COMUNE DI SILIQUA	REGIONE AUTONOMA DELLA SARDEGNA	PROVINCIA SUD-SARDEGNA															
<b>PROGETTO PER LA REALIZZAZIONE DI UN IMPIANTO CON TECNOLOGIA AGROVOLTAICA GREENFIELD DELLA POTENZA PARI A 9.620 KWP</b> Sito in Comune di Siliqua (CA) – Loc. “Terras Corrias”																	
PROCEDIMENTO AUTORIZZATIVO																	
PROCEDURA P.A.U.R.																	
DELIBERAZIONE N. 45/24 DEL 27.9.2017 - DELIBERAZIONE N. 11/75 DEL 24.03.2021																	
PROPONENTE:																	
<b>SPV ENERGY 1</b>		VIA ANGILLA VECCHIA 41/A 85100 POTENZA (PZ) Indirizzo PEC spv.energy1@pec.it Numero REA PZ - 205763 P.I. 11974570019															
DESCRIZIONE ELABORATO:		SIGLA ELABORATO:															
<b>Relazione di ottemperanza Nota RAS 15644 del 19.05.23</b>		<b>OTT</b>															
TIPO/ SCALA / FORMATO	DATA EMISSIONE:	CODICE ELABORATO:															
RELAZIONE A4	23/10/23	<b>SLQ.OTT.REL.R16</b> 															
SOCIETA' PROPONENTE																	
<b>SPV ENERGY 1 S.r.l.</b>																	
Responsabile Tecnico EMAN Project Manager L. 4/2013 (ASSIREP n. 567) <b>ALBERTO LAUDADIO</b>	Responsabile Elaborato <b>P.M. alberto Laudadio (L. 4/2013)</b>	<b>EMISSIONE/REVISIONE</b>

## RELAZIONE DI OTTE

Si inseriscono, nella presente relazione, le immagini estrapolate delle fotosimulazioni riportate nell'elaborato T3D.

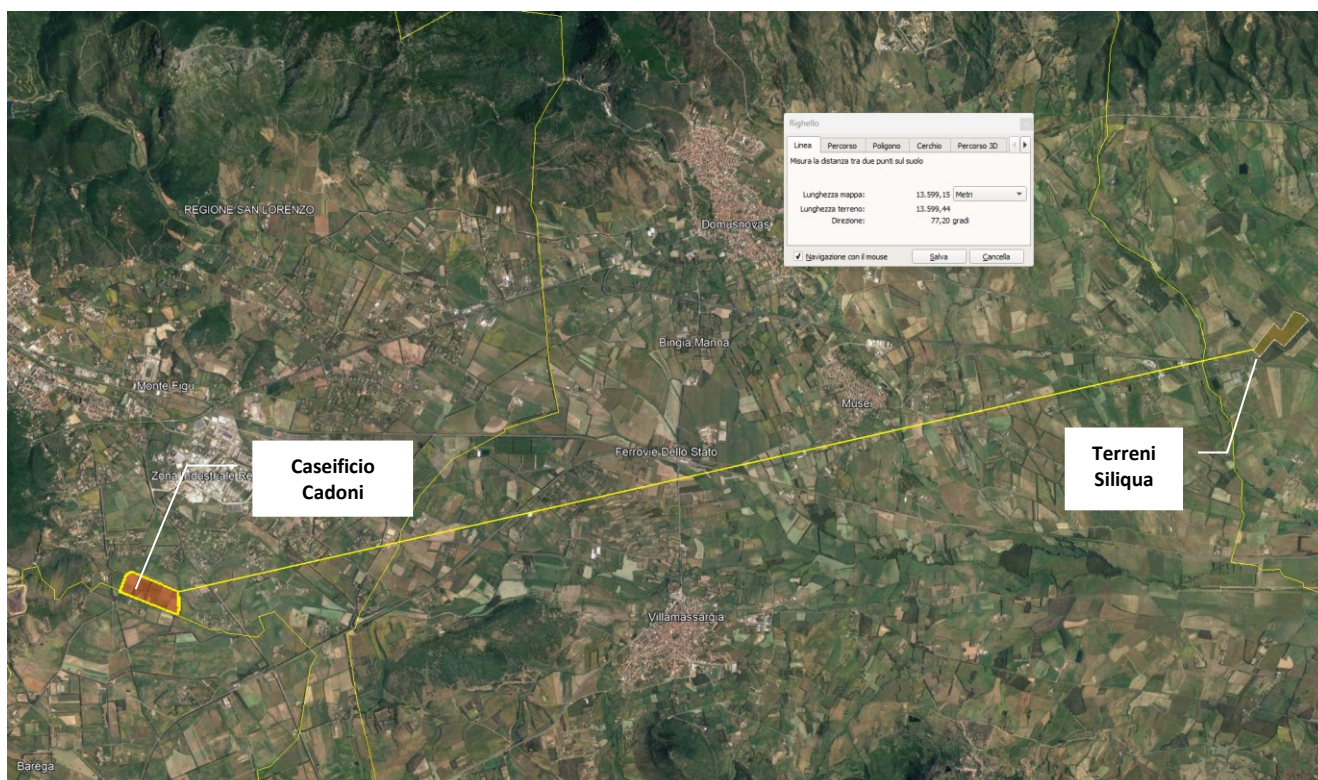
- *Foto-simulazioni realistiche di tutte le opere da realizzare (pannelli fotovoltaici, cabine, cancelli, viabilità interna, opere di mitigazione con colture arboree, ecc), con inserimento nel contesto, comprendente un adeguato intorno dell'area di intervento, sufficientemente ampio e ripreso da più con visuali, desunto dal rapporto di intervisibilità esistente, e sezioni paesaggistiche, in quanto l'attuale documentazione (il rendering 2D dall'alto di cui alla TAV.34 e i due fotoinserti a volo d'uccello inseriti nella Relazione di ottemperanza nota 21070 CdS, sono gli stessi del progetto precedente) non consente di valutare con esattezza la compatibilità e l'adeguatezza delle soluzioni progettuali nei riguardi del contesto paesaggistico.*

Si allegano le nuove tavole T3D-1, T3D-2, T3D-3, T3D-4 del rendering 3D e degli ingombri organizzato secondo la configurazione Agrovoltaica con la perimetrazione a fascia arborea vegetativa e mitigativa e eliminando dagli sfridi di impianto, più prossimi agli elementi idrici, inalterati, con le strutture alte dai 2.4 ai 3.8 metri dal suolo (vedere T3D-4).

Ribadiamo, anche in questo paragrafo, che, come emerso dalle foto e dal Relativo Report già inviate e dalla analisi di intervisibilità "Real Case", l'impianto non sarebbe visibile su sfondi scenici data la presenza di fasce arboree "schermanti" ed esistenti per tutto il perimetro dei terreni coinvolti dal progetto. La Tav. T3D-3 evidenzia come anche la configurazione Agrovoltaica ad altezze maggiori non sposta di nulla la percezione visiva nell'area vasta.

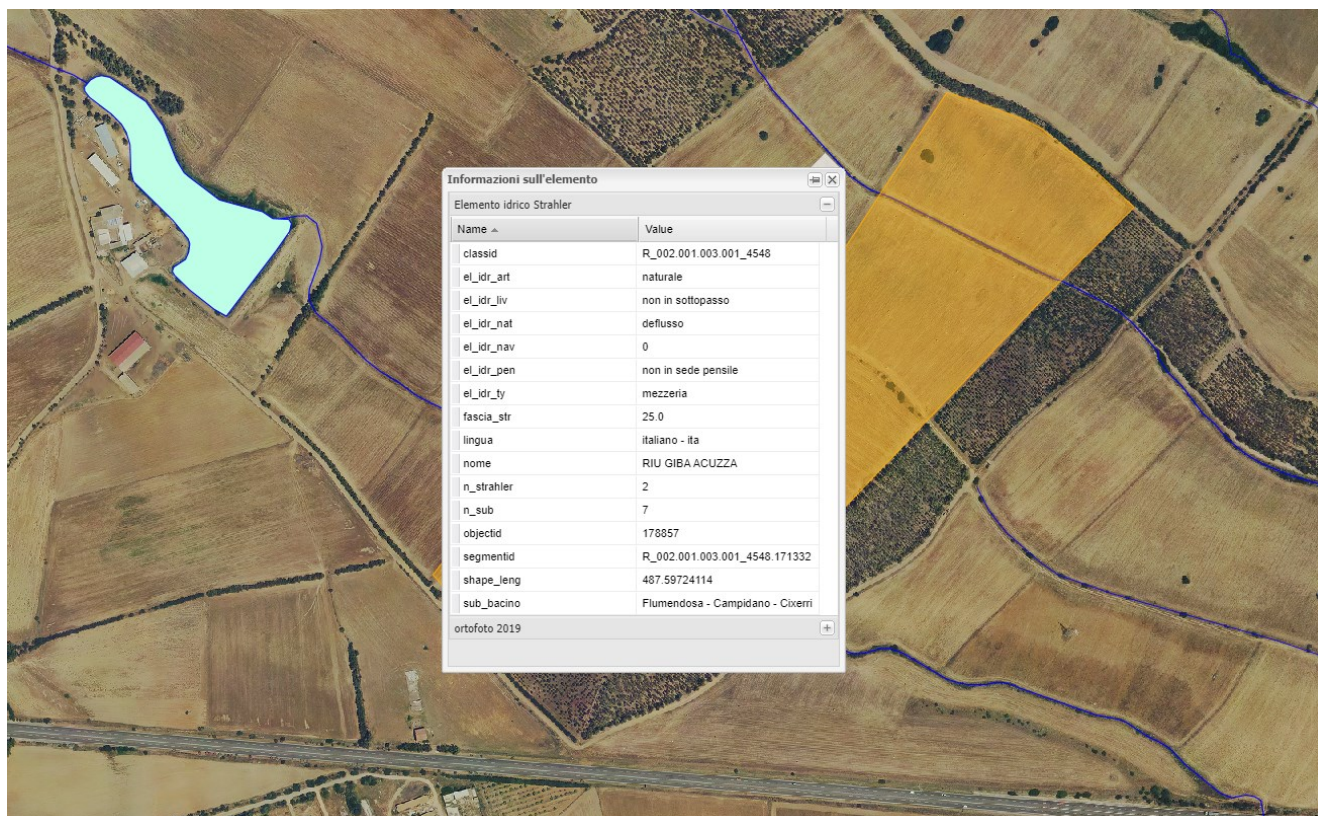
6. un elaborato cartografico, in scala opportuna, in cui sia rappresentata la sovrapposizione dell'impianto agrivoltaico con le aree non idonee di cui ai punti 12.3 e 13.8 della D.G.R. n. 59/90 del 2020 (fasce di rispetto di 150 m dai corsi d'acqua rio Riu Acqua Dolce, Corra Longa, Riu Giba Acuzza) le cui fasce di tutela paesaggistica coprono pressoché totalmente la

superficie interessata dal progetto, come già segnalato dal Servizio tutela del paesaggio Sardegna meridionale con nota prot. n. 38824 del 27/07/2022;

- Il vincolo Art. 142 di cui al punto 12.3 che viene citato non è interessato dal sedime di impianto ma solo dall'attraversamento del cavidotto di connessione (interrato a più di 1 metro) nell'area del Rio Corra Longa, per cui non si ravvede la necessità di autorizzazione paesaggistica.
- Inoltre, nel sito Sardegna Mappe FER risulta addirittura mappato come vincolo **"PAESAGGISTICAMENTE IRRILEVANTE"** come indicato nella figura sotto

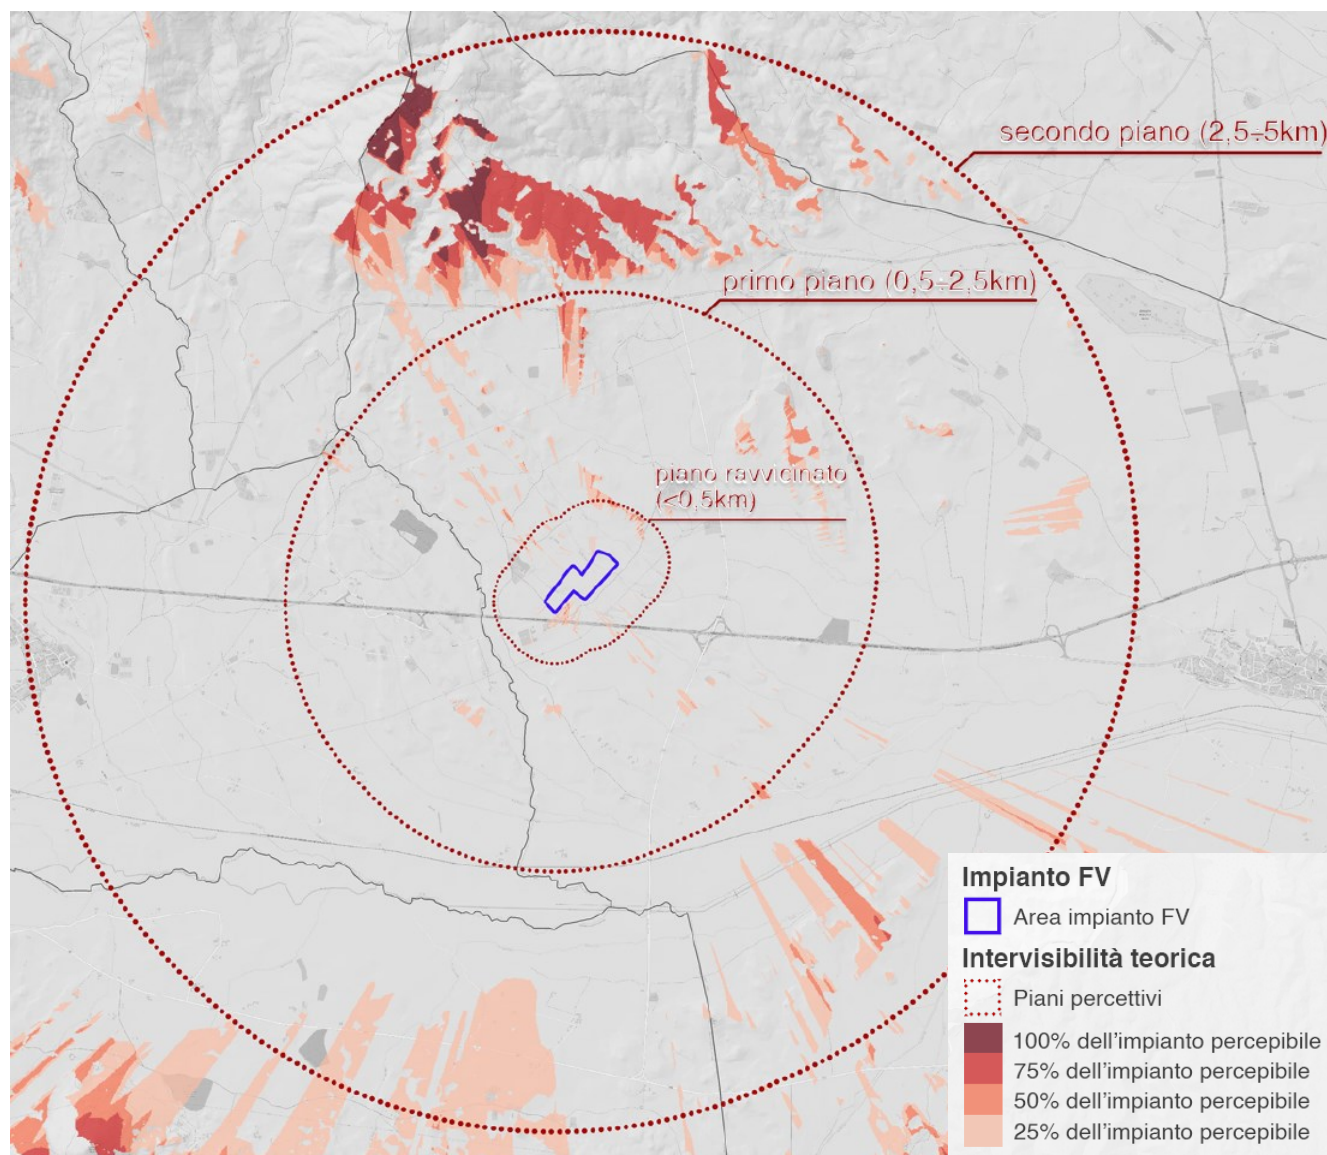
- **Rif. UTP:** *Il progetto delimita l'area interessata dall'impianto con recinzione metallica, senza ulteriore filtro visivo quale per esempio alberature. Il progetto non prevede, né in loco né altrove, alcuna compensazione dell'evidente danno ambientale-paesaggistico*

**Che testimonia come, più volte, non si sia tenuto conto delle puntuali controdeduzioni formulate dalla società e le affermazioni e le evidenze che la Società ha più volte rimarcato nelle varie fasi integrative. Né la presenza delle fasce ad eucaliptus, né la mitigazione perimetrale ad ulivi e mandorli inizialmente proposta e sempre confermata e inserita negli elaborati del progetto.**

**E il fatto che si parli di "DANNO AMBIENTALE -PAESAGGISTICO" dimostra la contrarietà soggettiva dell'ufficio al tipo di intervento.**
